ノーヒューズ遮断器・漏電遮断器他 表示内容変更のお知らせ

扱	A	日付	2020年11月	件名	ノーヒューズ遮断器・漏電遮断器他 表示内容変更のお知らせ
整理番号	山-1467	三菱電機(株)福山製作所

変更箇所	変更前	変更後
<p>例) NF125-SV 4P</p>  <p>IT マーク</p>

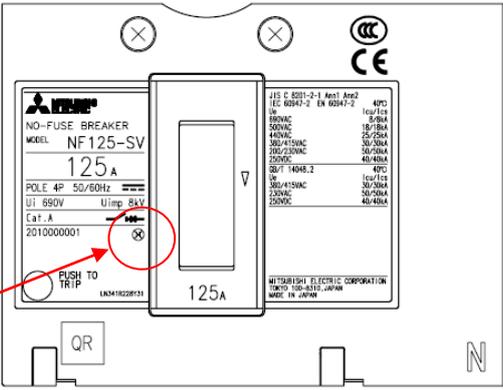
- (1)対象機種:下記表に対象機種を示します。
 (2)変更内容:本体(左側・遮断容量欄)に記載しております IT(非接地、またはインピーダンス接地)システム 不適用を示すシンボルを変更します。

国際規格 IEC 60947-2 Ed4.2 → Ed.5.1へ変更に伴い、IT × シンボルが変更となりました。
